DODATEK č. 1 ke SMLOUVĚ O DÍLO

č. VZ/17/2023

„ZŠ Kocínka - výstavba nového objektu“

OZNÁMENÍ ZMĚNY ModFond

Mapa zobrazující skutečnou mocnost ornice na pozemku stavby.

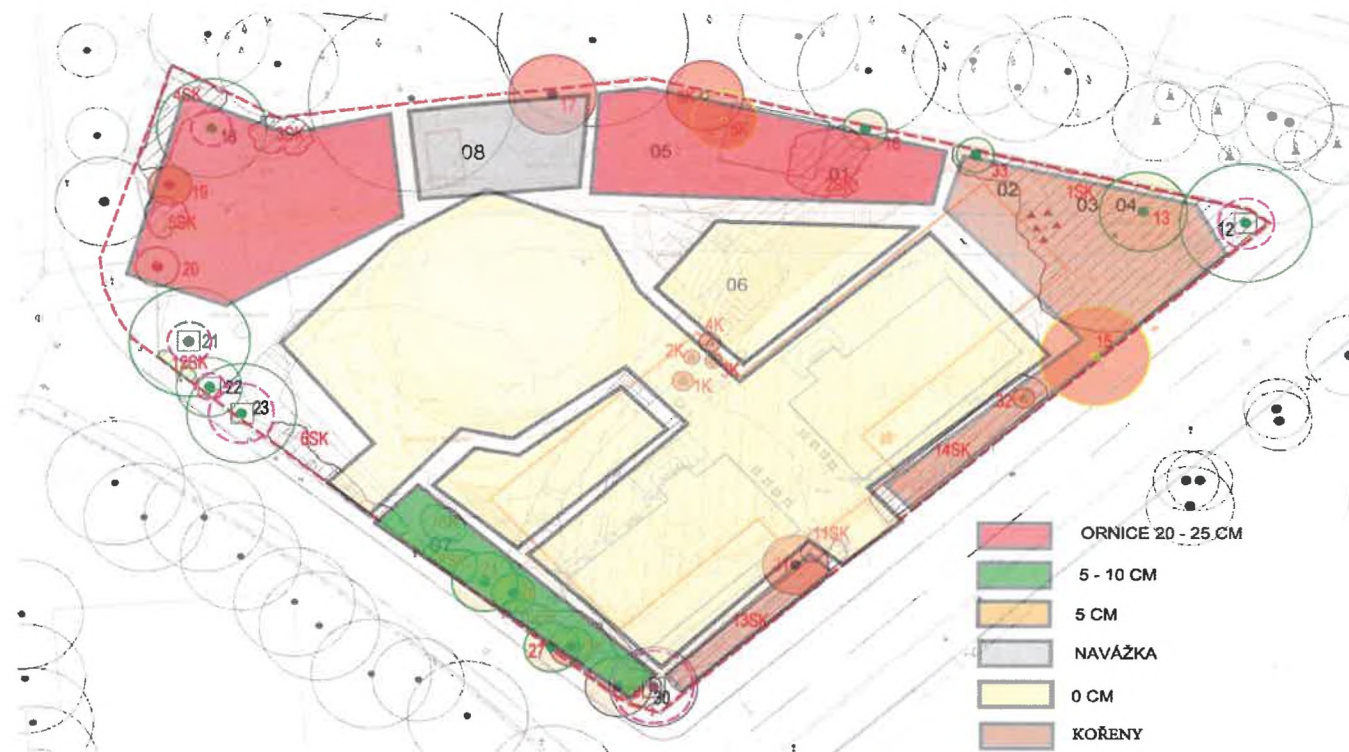
***Předmětem tohoto změnového listu je odečet sejmutí ornice a
dopočítání odvozu zeminy na skládku***

***Rozdílná mocnost ornice oproti předpokladu v oceněném soupisu prací
s výkazem výměr.***
